LICITACIÓN PÚBLICA NACIONAL E INTERNACIONAL N° 01/2025

Programa Integral de Logística Urbana y Metropolitana del Gran Rosario, Santa Fe
PAVIMENTACIÓN DEL TERCER CARRIL AP01 TRAMO: KM 16+200 (ACC. SAN LORENZO CENTRO) – KM 33+750 (ACC. DESVÍO TIMBÚES) CORRESPONDIENTE A LA AUTOPISTA ROSARIO – SANTA FE “BRIGADIER ESTANISLAO LÓPEZ” DE LA PROVINCIA DE SANTA FE, DEPARTAMENTO ROSARIO.

CIRCULAR ACLARATORIA N°5 – CON CONSULTA

APOYOS DE NEOPRENO. DETALLE.

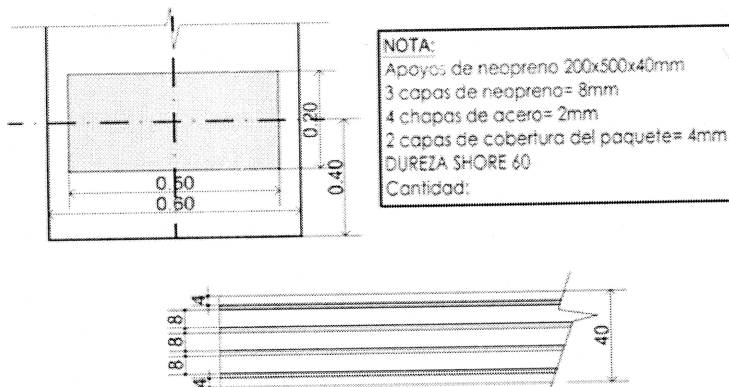
Se solicita indicar las dimensiones de los apoyos de policloropreno, así como también el detalle de su armado (espesores, capas y espesores de chapa) ya que estos detalles no se encontraron en los Planos de Anteproyecto.

Tanto las dimensiones de los apoyos de policloropreno como también la conformación de los mismos deberá ser determinado según calculo en el Proyecto Ejecutivo de Ingeniería a elaborar por la Contratista. Se adjunta a continuación detalle, solo a modo de ejemplo, para un apoyo tipo de una viga de 30 m de luz.
